o sprejetju sprememb in dopolnitev zazidalnega načrta za območje zazidalnega otoka ŠS 6 – soseska 6

GRAFIČNI PRIKAZ PREDLOGA IN SPREMEMBE ZAZIDALNEGA NAČRTA V SOSESKI 6

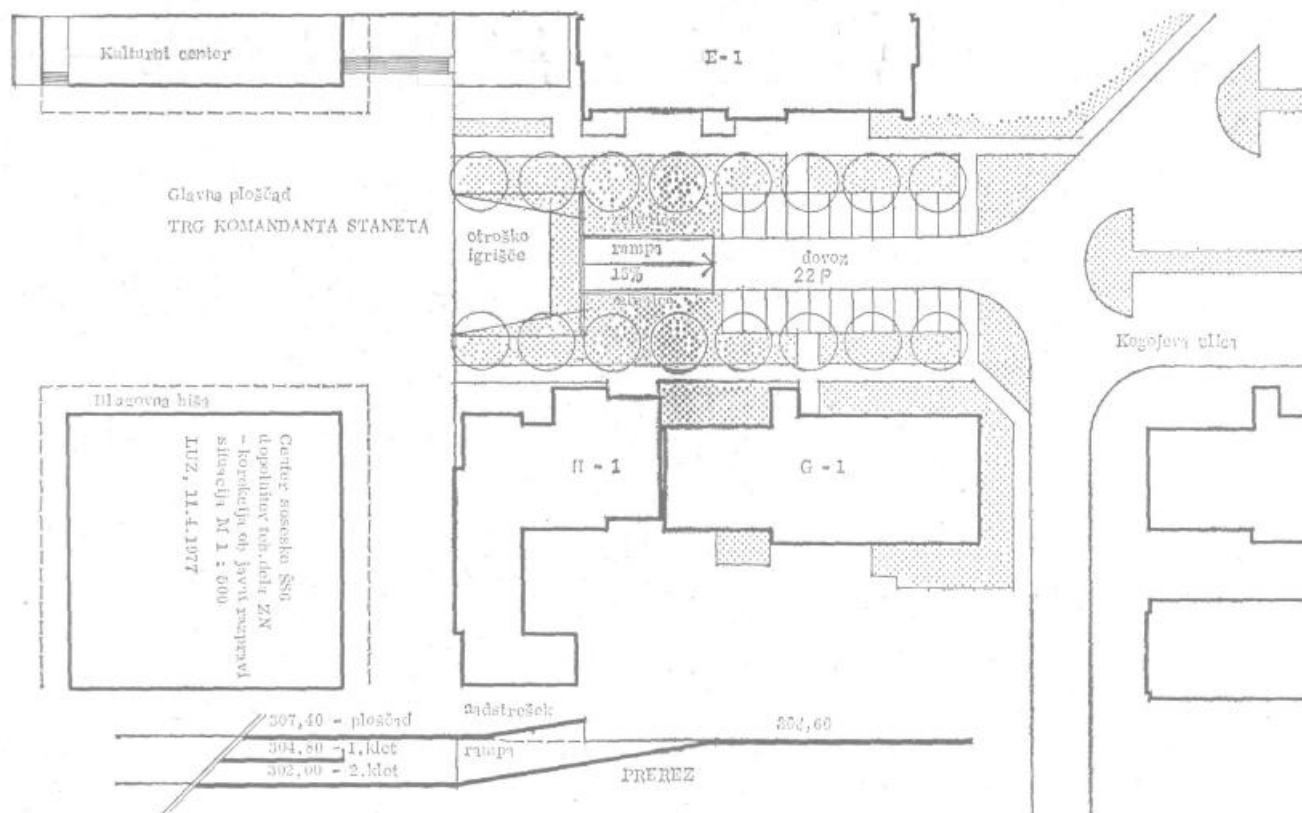
Na zboru Krajevne skupnosti Komandanta Staneta dne 29. 3. 1977 je bila izročena pripomba na rešitev in motnje rampe v drugo klet pod ploščadjo centra. LUZ je bilo naročeno, naj preveri možnost drugačne rešitve, med drugim tudi odcep iz Celovške in eventualno »tunel« pod Celovško cesto.

Ob konsultaciji s projektanti Celovške ceste (glavni projekt je v delu) smo ugotovili, da rešitev z direktnim uvozom s Celovške ceste in »tunel« ni enostavna in smiselna rešitev problema.

1. Rampa v drugo klet se premakne na sam rob ploščadi in naklon se poveča na dopustni 15 %. Tako smo uspeli skrajšati rampo za 30 m.

2. Spremeni se ureditev dovoza in parkiranje tako, da se rampa in dve vzporedni dovozni cesti spremenijo v eno s parkirnimi prostori na obeh straneh in direktnim podaljškom v rampo, ki vodi v drugo klet. Na ta način se poveča varovalni zeleni pas ob obeh prizadetih blokih.

3. Rampa je delno nadkrita in skupaj z nasutjem oblikovana v nagnjen plato, na katerem je ob ploščadi malo otroško igrišče in istočasno zapira pogled s ploščadi na veliko parkirišče.
